改善箇所説明図

助手席エアバッグ内のインフレーター

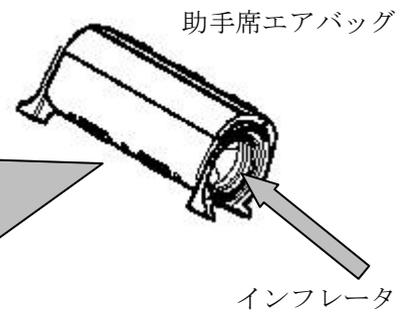
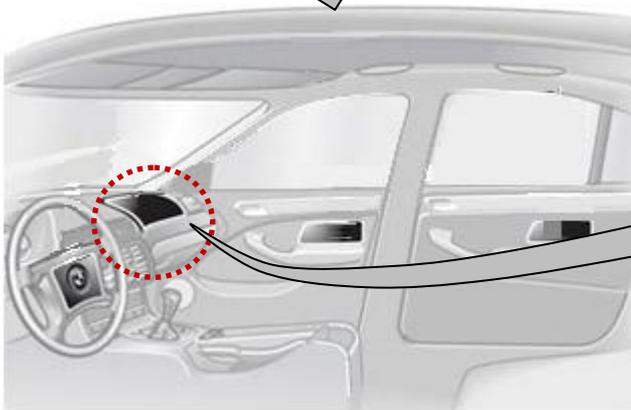
基準不適合の内容

助手席用エアバッグのインフレーター（膨張装置）について、長期間にわたり、著しく高温多湿な環境下にさらされると、当該インフレーターに水分が浸入する可能性があり、結果として、エアバッグ展開時にインフレーター内圧が異常上昇し、インフレーター容器が破損して飛び散り、乗員が負傷するおそれがある。

改善の内容

全車両、当該エアバッグを対策品に交換する。
